# SWAG 30 92 1764

passend voor:  
Seat Cordoba,  
Seat Ibiza II, III (1.4 16V AFH, 1.0 16V AVZ)  
VW Polo 3 (1.4 16V AFH)

## Spanrol

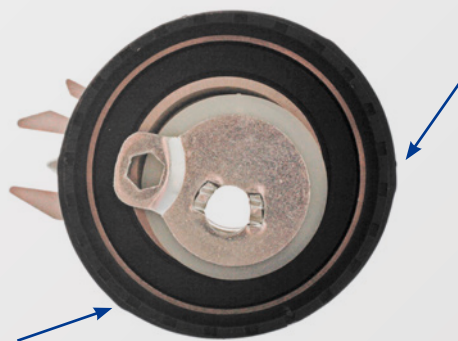
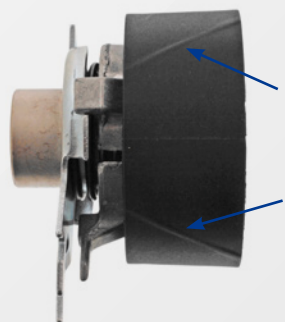
De spanrol veroorzaakt trillingen van de tandriem en daardoor dus geruis.

De oorspronkelijke versie van de spanrol (vergel. nr. 036 109 243 D en 036 109 243 G) heeft een ronde vorm. De ronde vorm veroorzaakt de beschreven tandriemtrillingen en geruis. Deze versie is bij VW vervangen en niet meer actief.

SWAG adviseert om de spanrol SWAG 30 92 1764 (vergel. nr. 036 109 243 J) te gebruiken. Deze geluidsgeoptimaliseerde spanrol werd speciaal voor de hierboven genoemde toepassingen ontwikkeld. Het loopvlak van de spanrol vertoont diagonaal verlopende verhogingen (zie foto's).

Deze moeten voor een gelijkmatigere loop van de tandriem zorgen. Door het ongelijkmatige loopvlak worden de trillingen van de tandriem gereduceerd. Tegelijkertijd wordt hierdoor ook een langere levensduur van de tandriem verkregen.

Het feit dat het loopvlak van de spanrol diagonaal verlopende verhogingen vertoont, is dus geen defect! Het aanhaalmoment van de spanrolschroef bedraagt 20 Nm.
